Notre Ref. : AQUP200261

Objet : Réponse aux demandes de complément du courrier de 16 août 2022

Vous trouverez ci-dessous les réponses aux 3 questions de la DREAL sur le diagnostic de vulnérabilité au risque inondation de l'entreprise FROMARSAC.

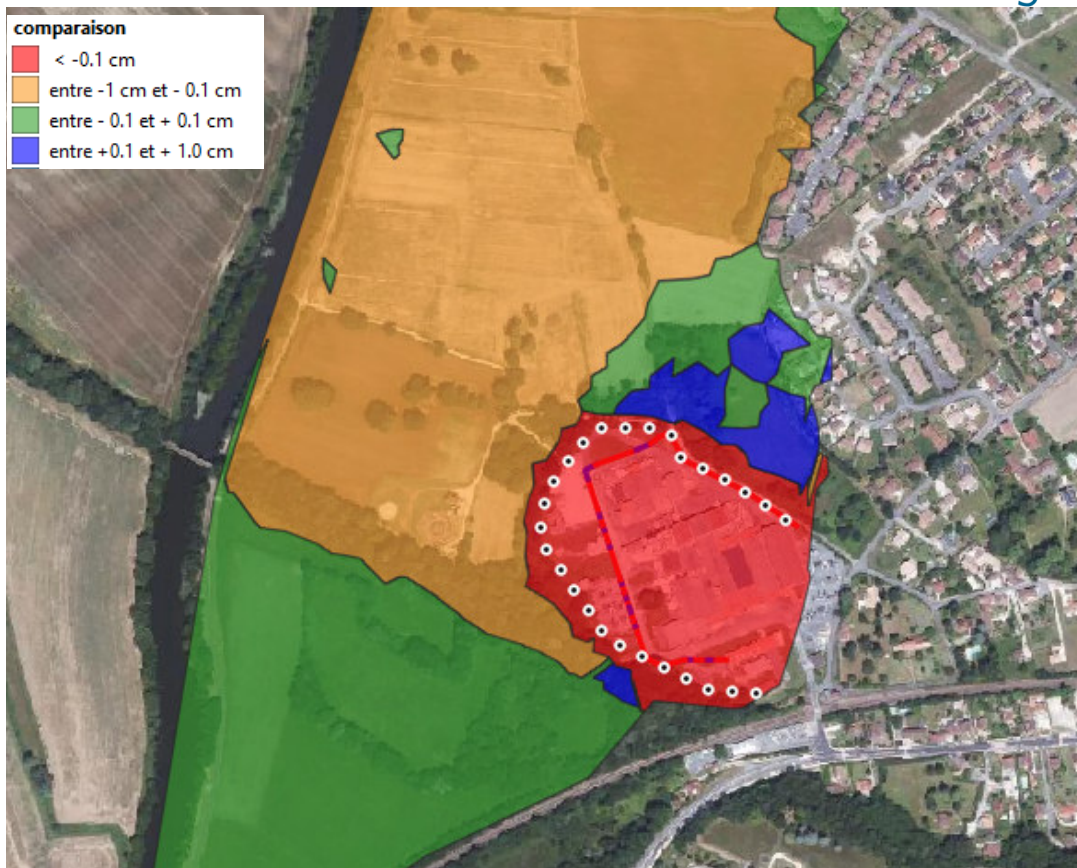
« p78 : des modifications du modèle ont été effectuées pour quantifier cet impact. Il serait utile, a minima, de pouvoir comparer la géométrie des deux modèles (maillage du modèle avec la topographie modifiée, qui tient compte de la ceinture envisagée).

Une superposition des lignes d'eau au droit du lit mineur, obtenues dans les deux configurations du modèle, semble indispensable pour illustrer l'impact inférieur à 1 cm mentionné dans ce paragraphe. Les classes de couleur choisies sur la figure 47 ne permettent en effet pas d'en voir l'impact (même s'il est négligeable) »

Le futur ouvrage a été modélisé sous forme de digue dans le logiciel MIKE. Le maillage n'a donc pas été modifié. La figure ci-après indique la localisation de la digue (sous forme de point) et la carte de l'impact du projet (ligne d'eau future – ligne d'eau actuelle) avec des classes centimétriques.

Cette carte confirme l'absence d'impact supérieur à 1 cm du projet.
